KONTRAKT	Budowa ulicy Wołomińskiej w Jasienicy (nr 430912W), gmina Tłuszcz od skrzyżowania z drogą wojewódzką nr 634 do terenów PKP, to jest granicy działki o numerze 457 z przebudową sieci teletechnicznej
Temat rys.	Projekt stałej organizacji ruchu
	Skala 1:500

ZALĄCZNIK nr 4
do NI-D4.802.2.553.2020.D2

Zamawiający	MAZOWIECKI ZARZĄD DRÓG WOJEWÓDZKICH ul. Mazowiecka 14, 00-048 Warszawa
Opracował	tech. bud. Grzegorz Klebasiński
Projektował	mgr inż. Tomasz Kordjak MAZ/0183/POOM/04 w specjalności mostowej
Zamierzenie budowlane	PRZEBUDOWA DROGI WOJEWÓDZKIEJ POLEGAJĄCA NA ROZBIÓRCIE PRZEPUSTU I BUDOWIE MOSTU W CIĄGU DROGI WOJEWÓDZKIEJ NR 634 WARSZAWA-ZIELONKA-WOŁOMIN-MIAŚE-TŁUSZCZE-WÓŁKA KOZIŁOWSKA W MIEJSCOWOŚCI JASIENICA W KM 50+286
Stadium projektu	PROJEKT STAŁEJ ORGANIZACJI RUCHU
Obiekt	Most drogowy o konstrukcji ramowej w m. Jasienica w km 50+286
Tytuł rysunku	PLAN SYTUACYJNY URZĄDZEŃ BEZPIECZEŃSTWA RUCHU, OZNAKOWANIA ISTN. I PROJ.
Nr rys.	2
Skala	1:500

OBIEKT **Projekt organizacji ruchu skrzyżowania**
DW 634 ulicy Wołomińskiej
z drogami gminnymi ulicą Parkową i Łąkową
w m. Jasienica, gmina Tłuszcz

RYСУNEK **Projekt stałej organizacji ruchu**

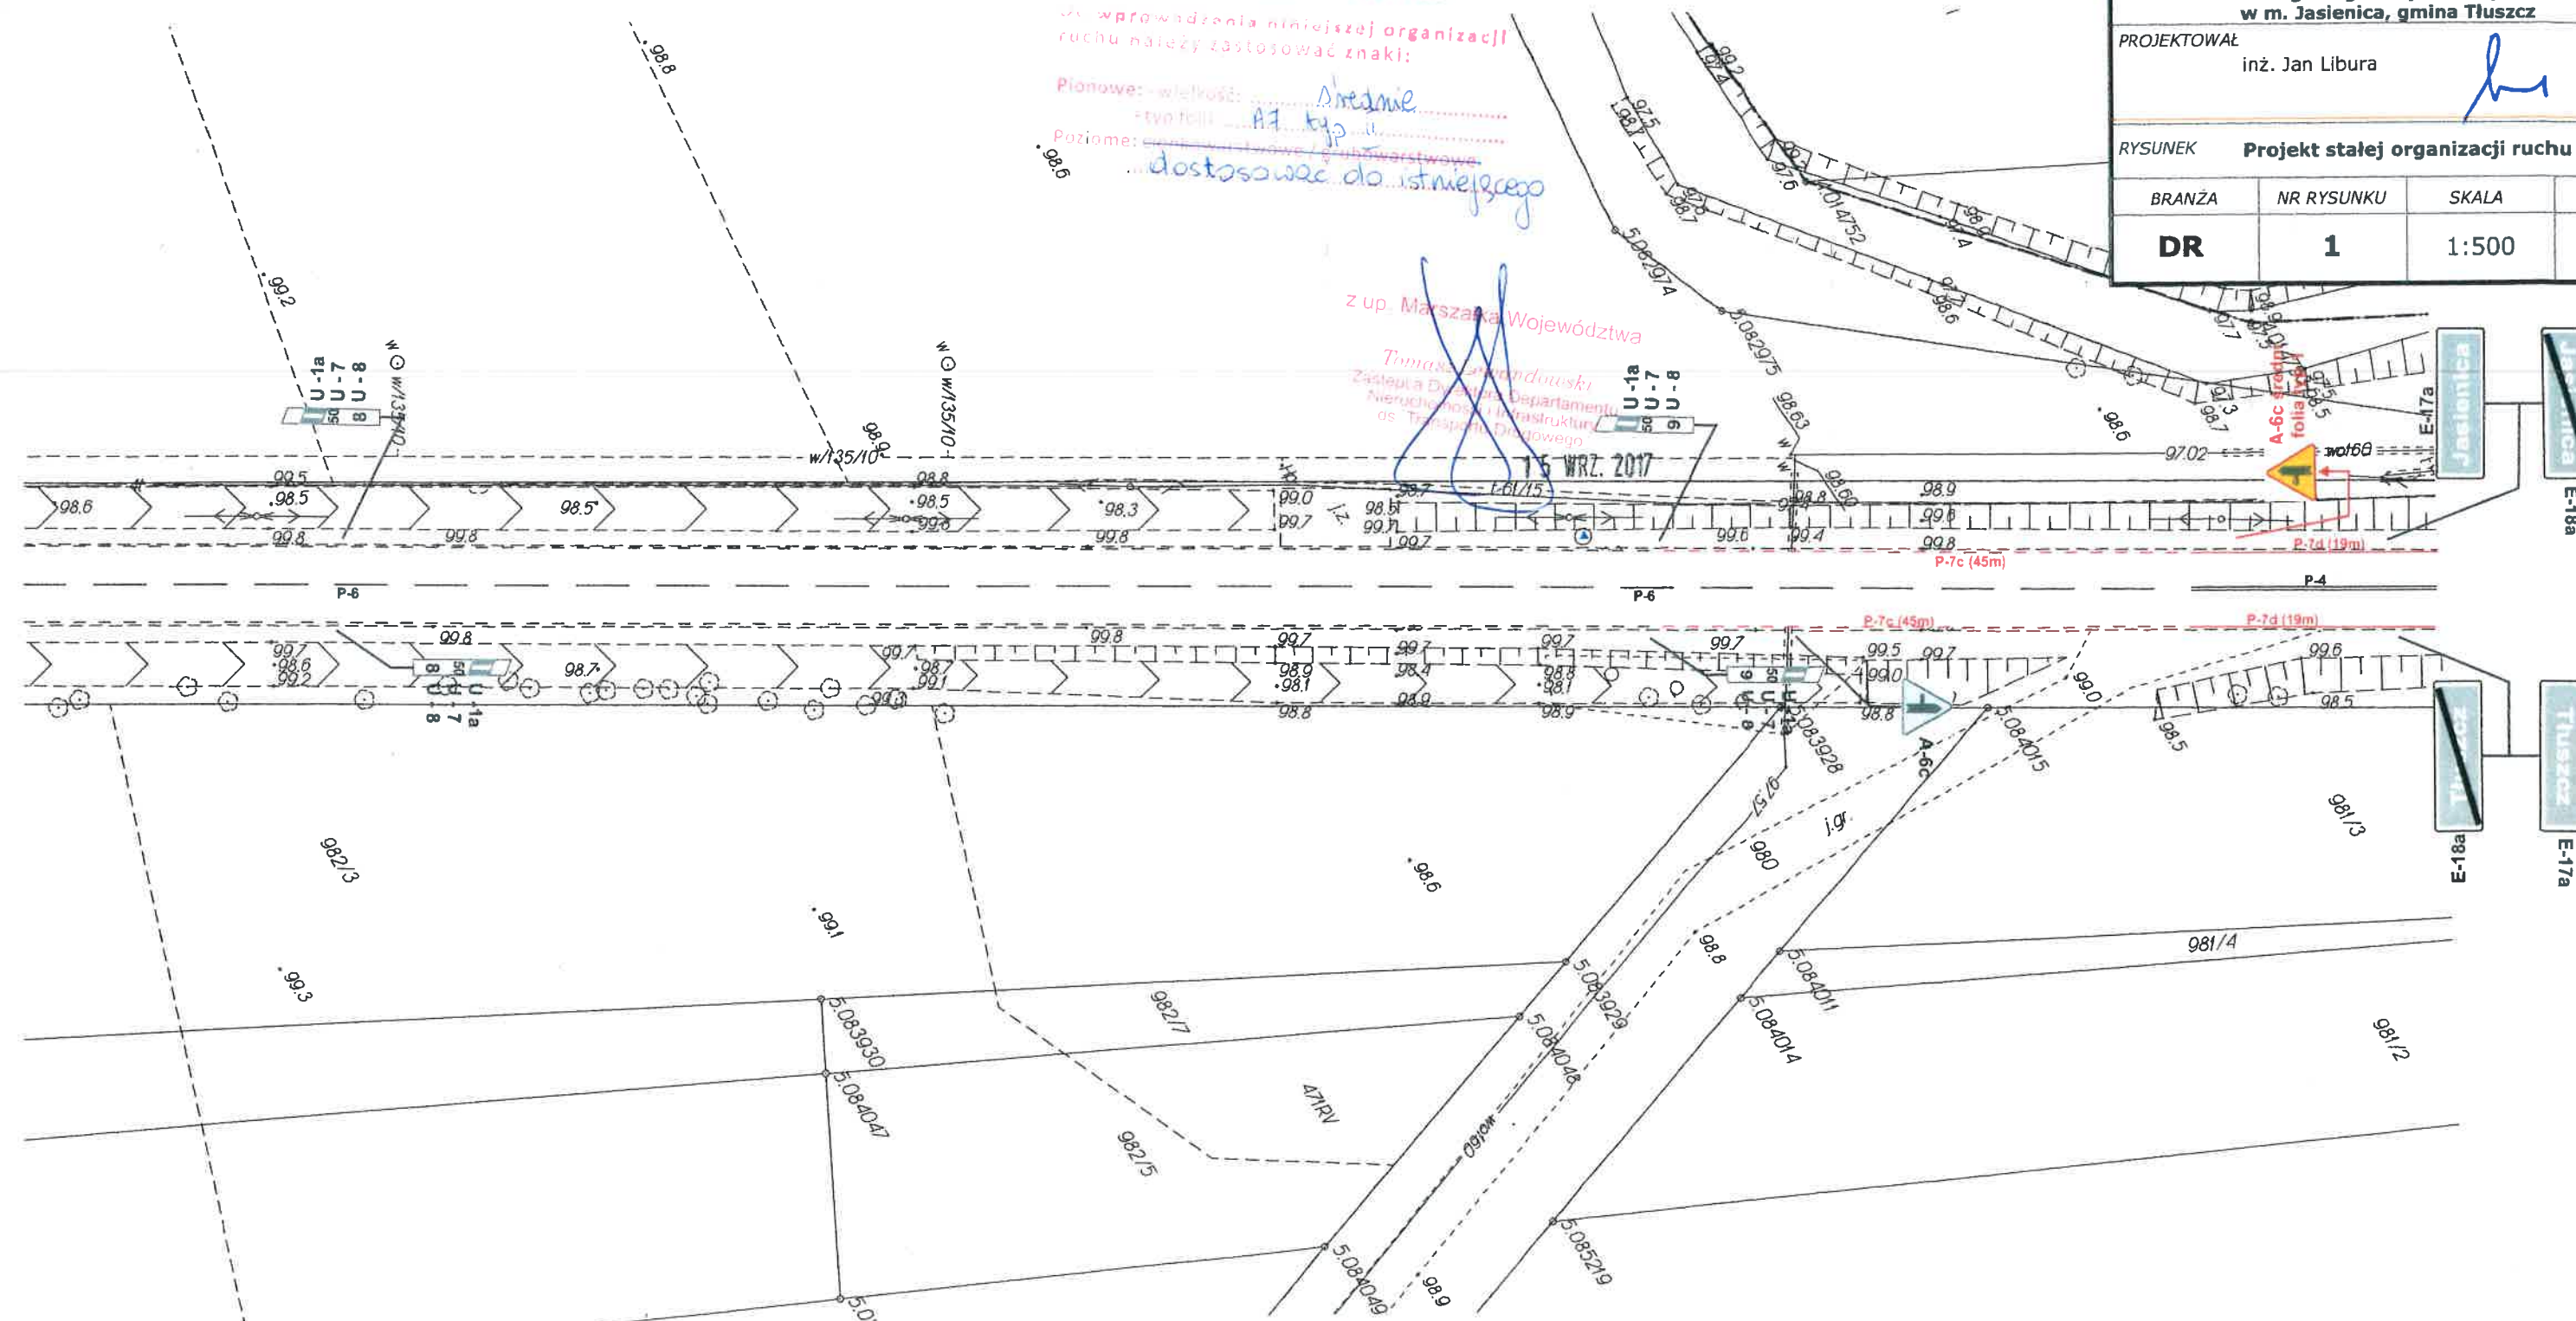
Zatwierdzam do realizacji stałą organizację ruchu
w całości i w części, po przeprowadzeniu zmian.
Niniejszą organizację ruchu należy wprowadzić do dnia **30.06.2018 r.**

Pionowe: wielkość: **A1** typ: **U**

Poziome: **dostosować do istniejącego**

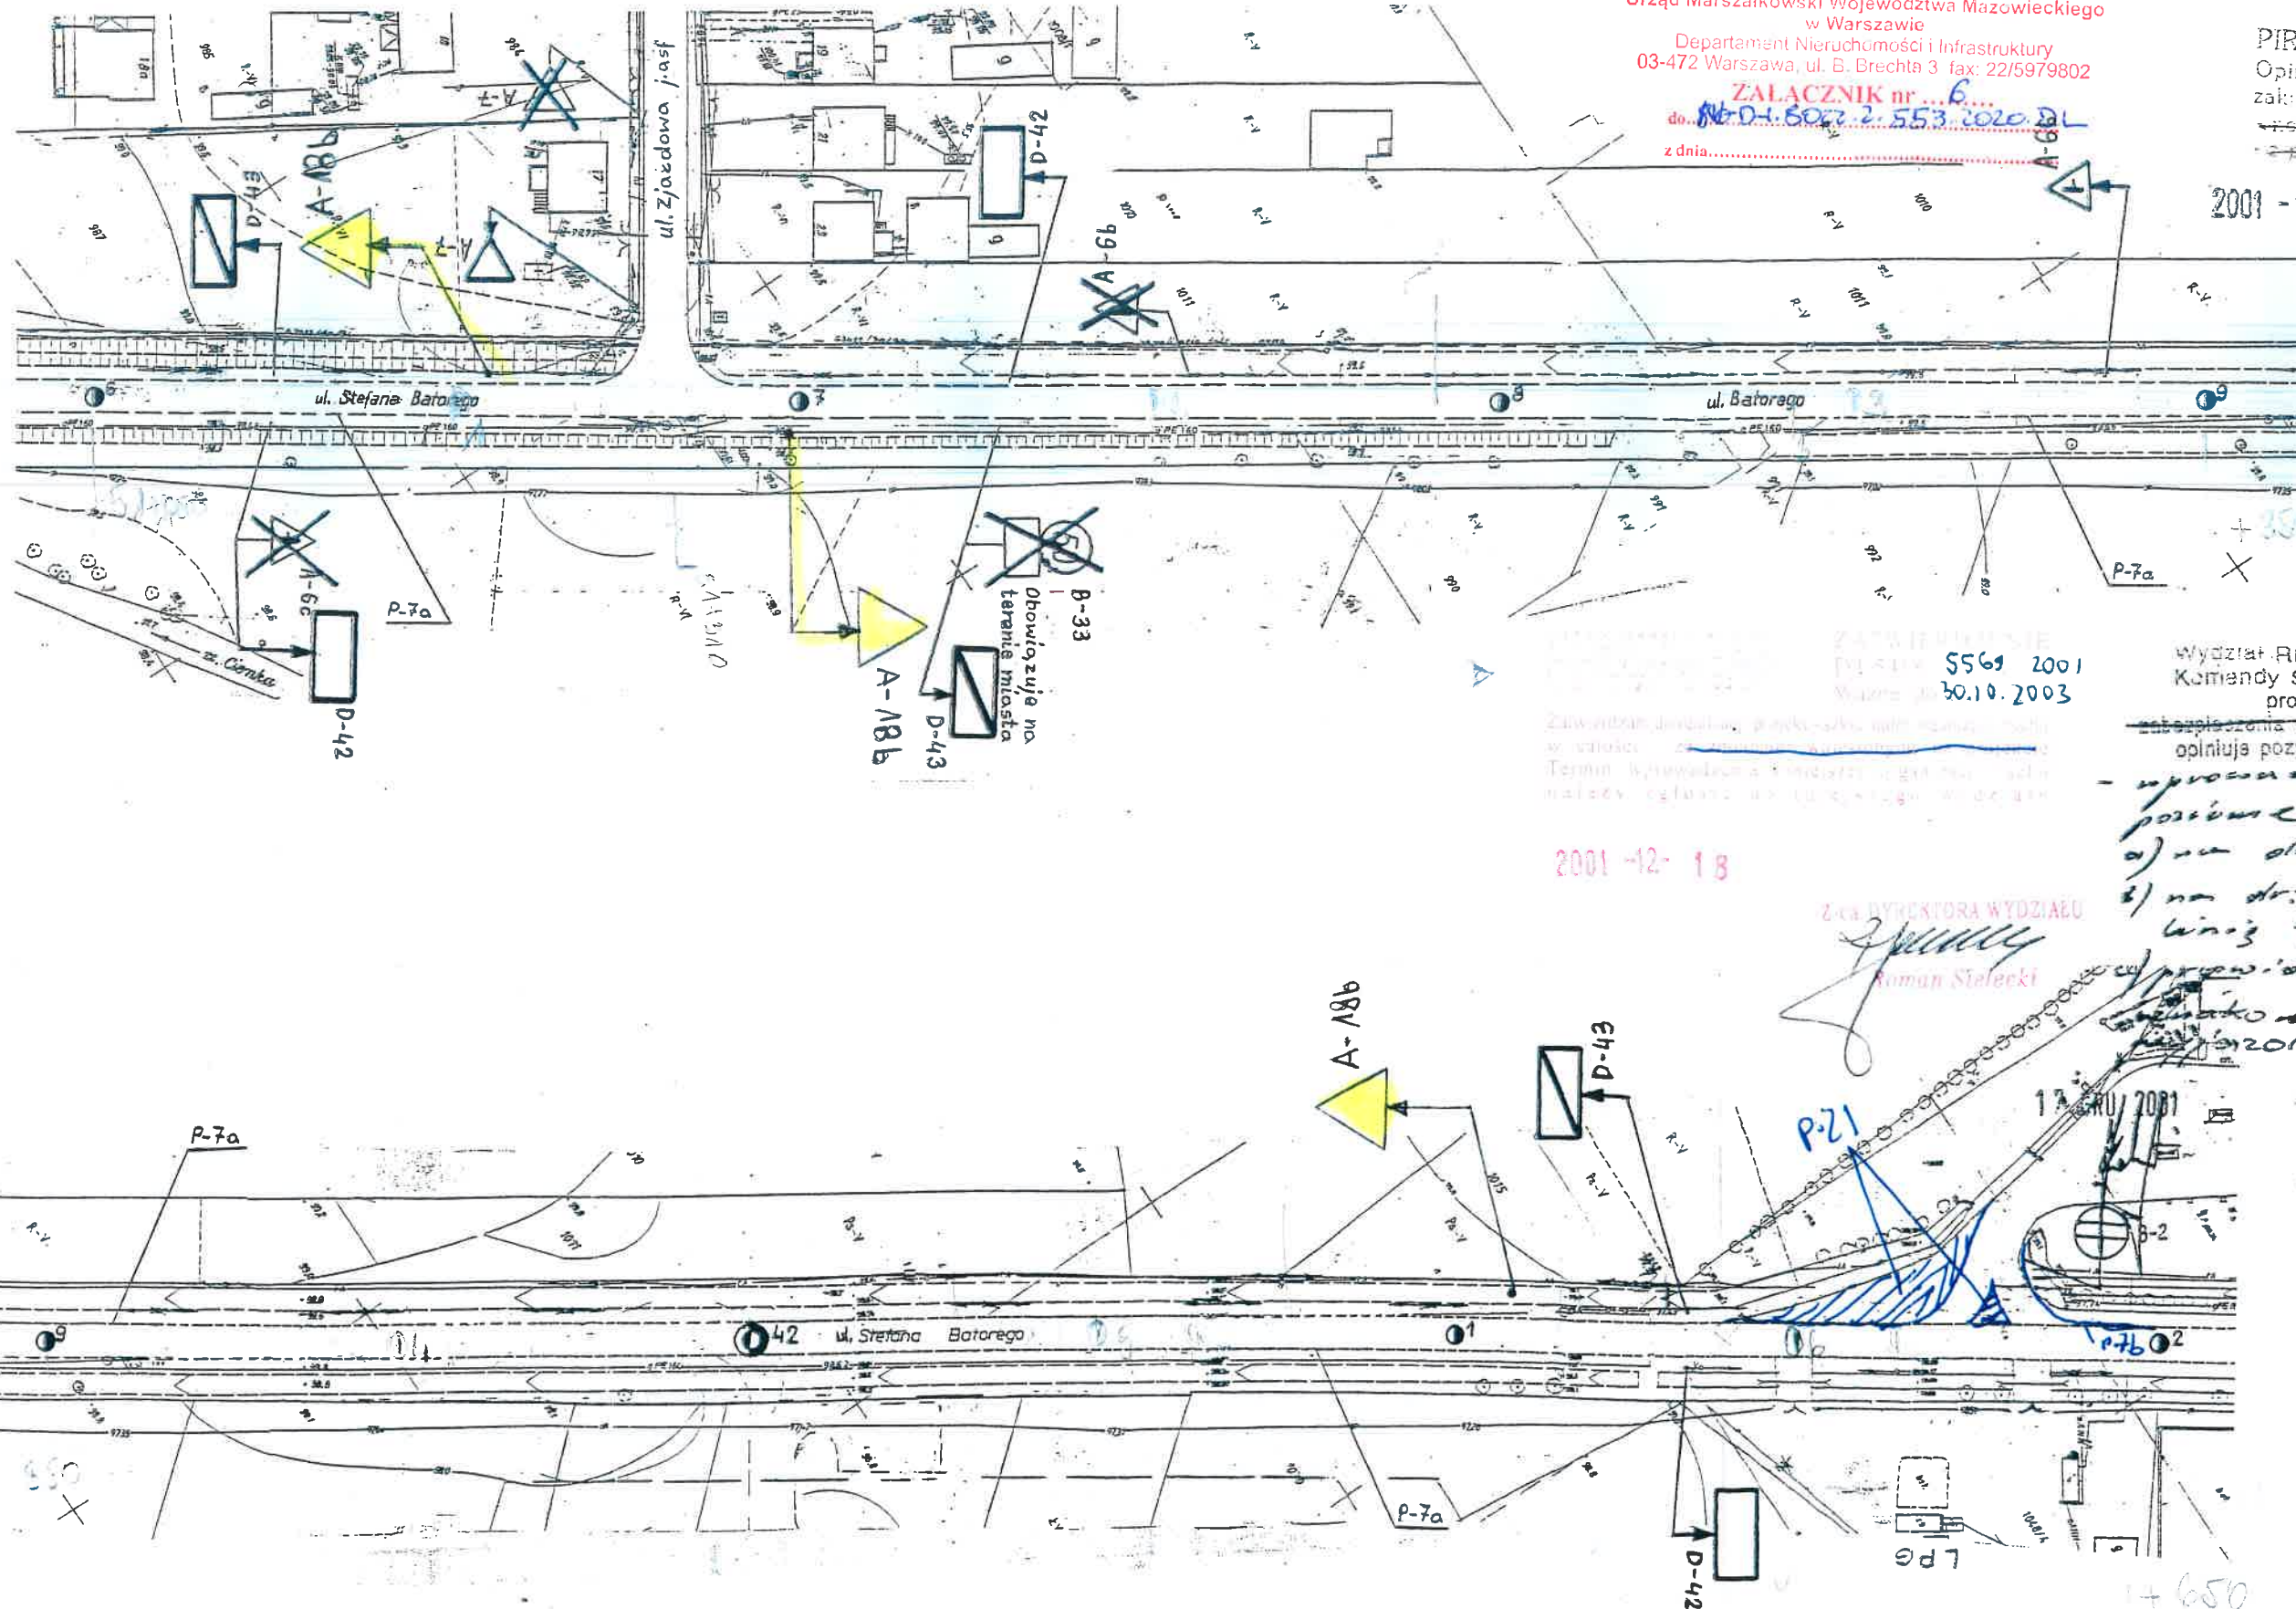
zabezpieczenia ruchu - organizacji ruchu
opiniują pozytywnie
- wprowadzić oznakowanie
pozostaje:
a) na dr. 634 linia
b) na dr. podporządkowanej
linia "P-6", "P-13"
przewidziano również
znakowanie w rejonie
zobowiązanie z ob. z kt.

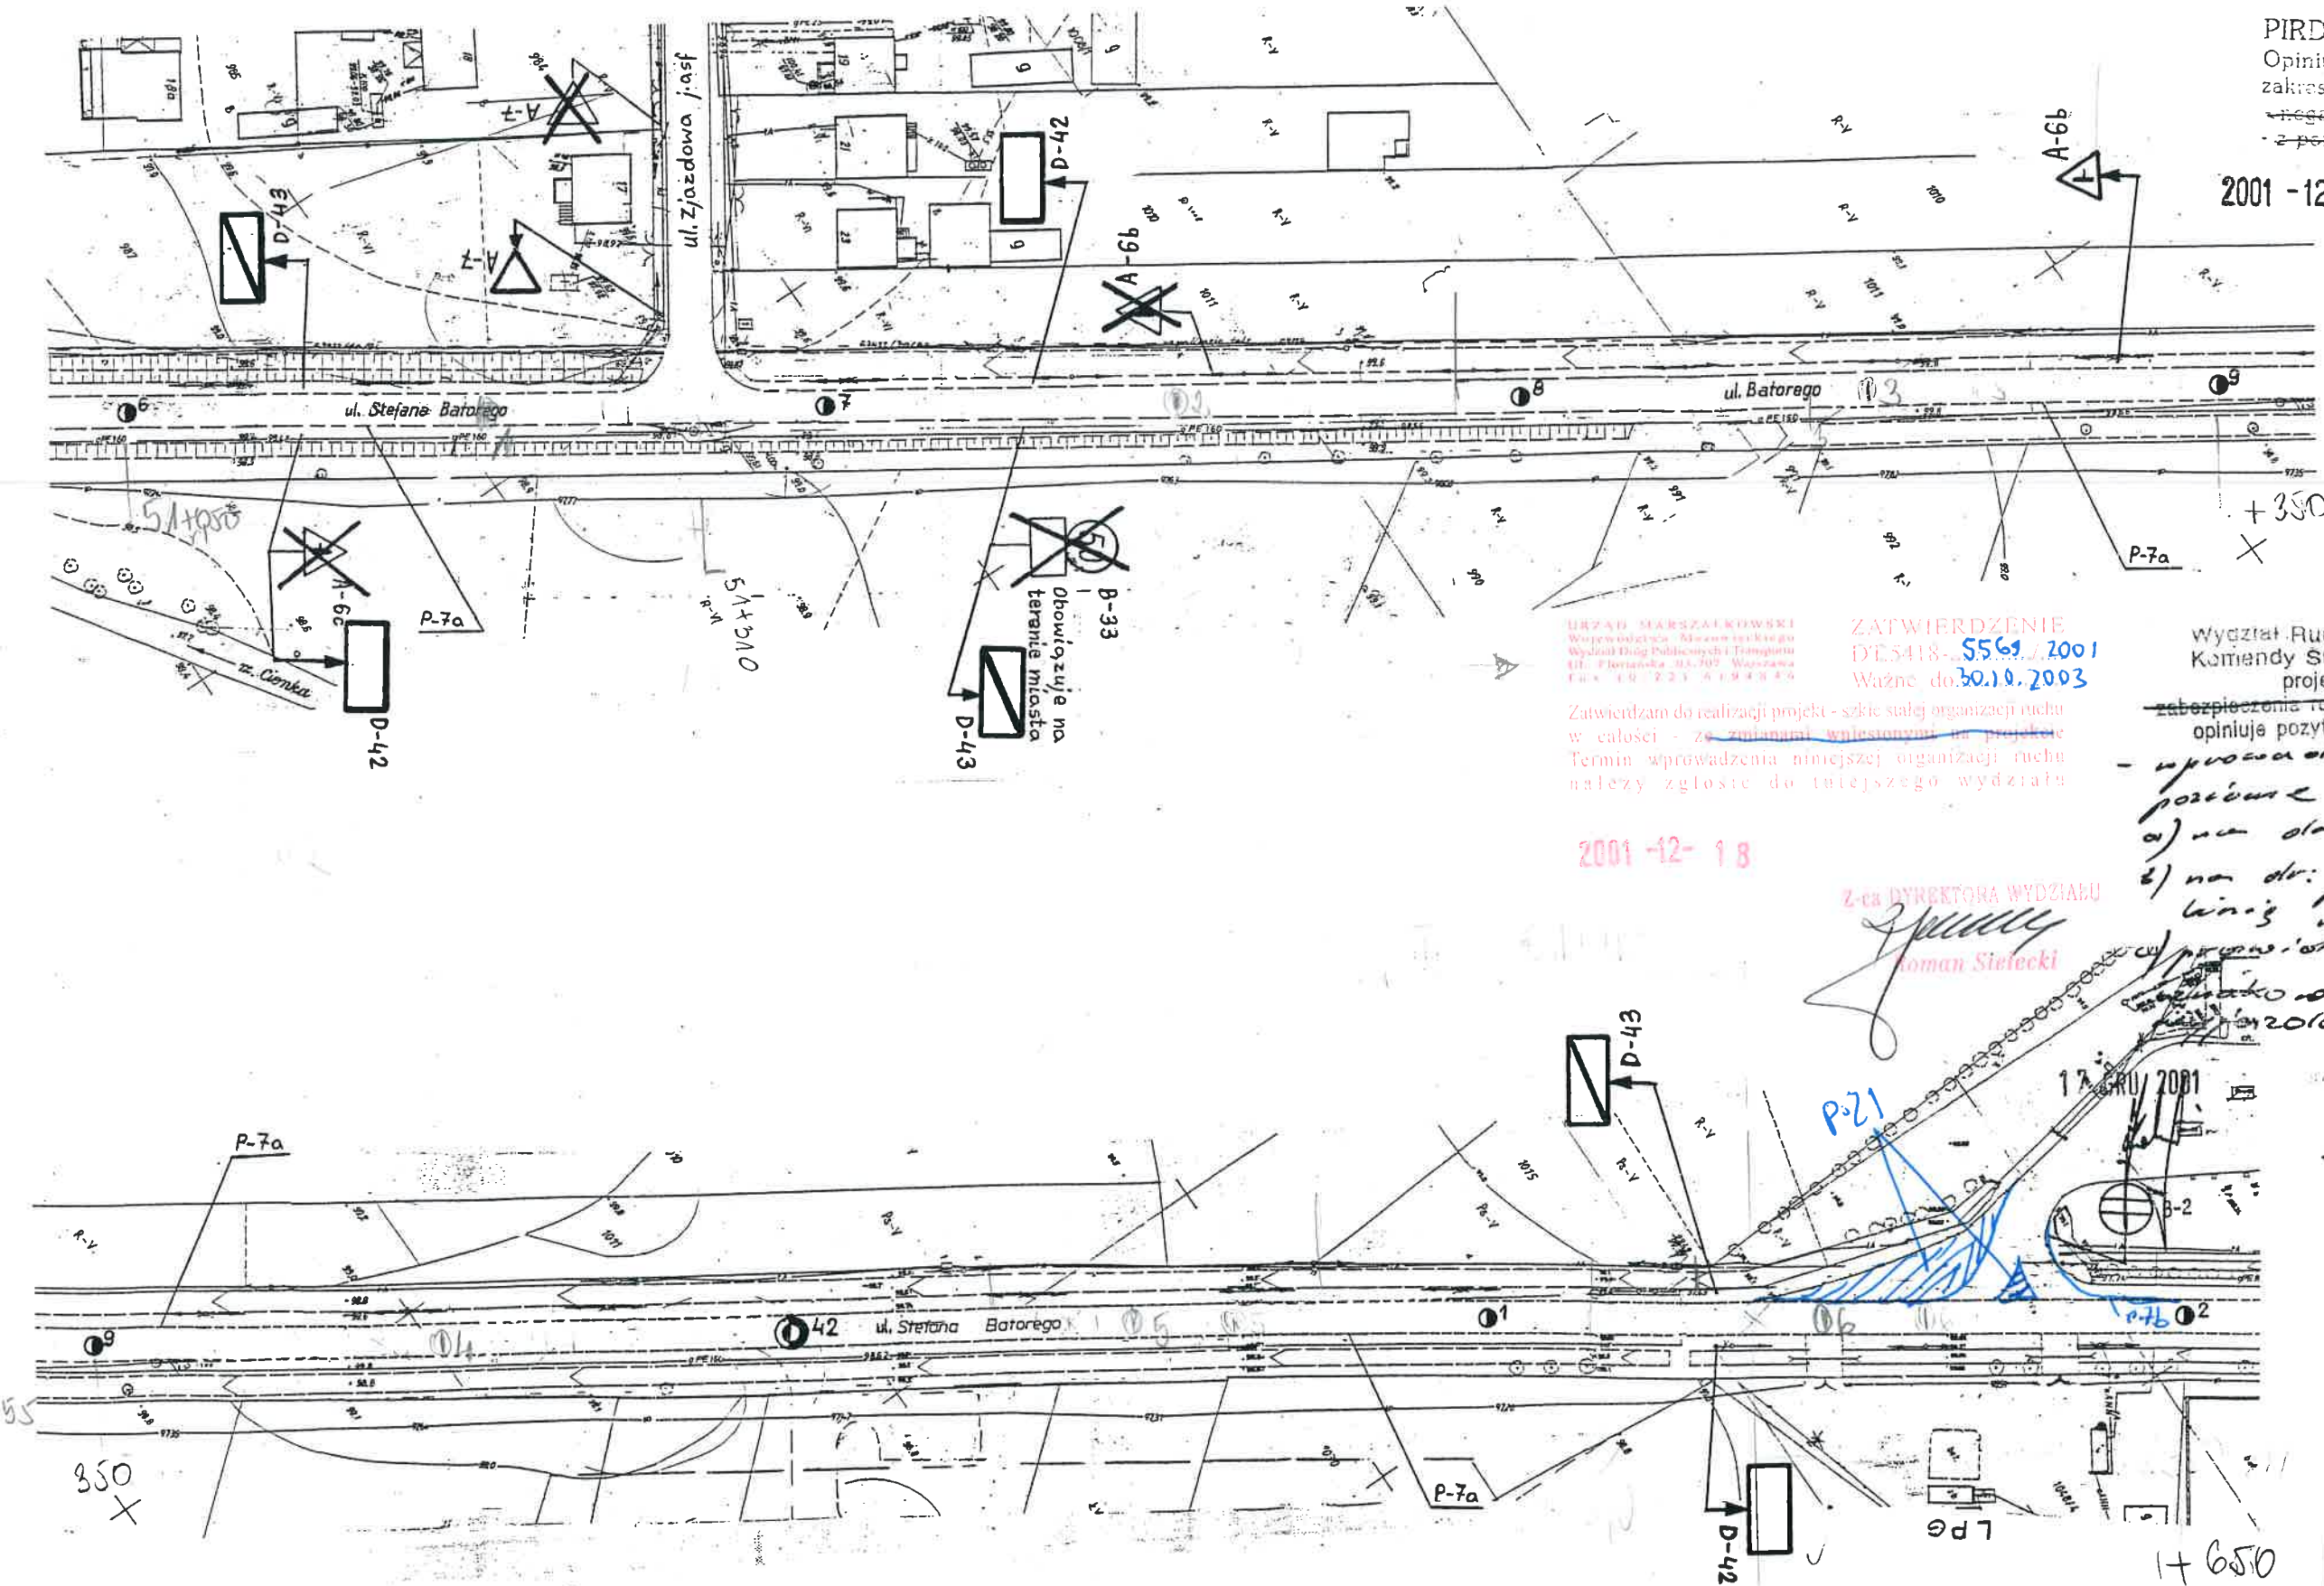
zabezpieczenia ruchu - organizacji ruchu
 opiniuje pozytywnie - negatywnie - z uwagami

- wprowadzić oznakowanie
 poziome:
 a) na dr. 634 linie odległe
 b) na dr. podporządkowanej
 linii "P-4" "P-13"
 wprowadzić oznakowanie
 poziome w rejonie
 z obiektem

Zatwierdzam do realizacji projekt - szkic stałej organizacji ruchu
 w całości - ze zmianami wniesionymi na projekcie
 Termin wprowadzenia niniejszej organizacji ruchu
 należy zgłosić do właściwego wydziału
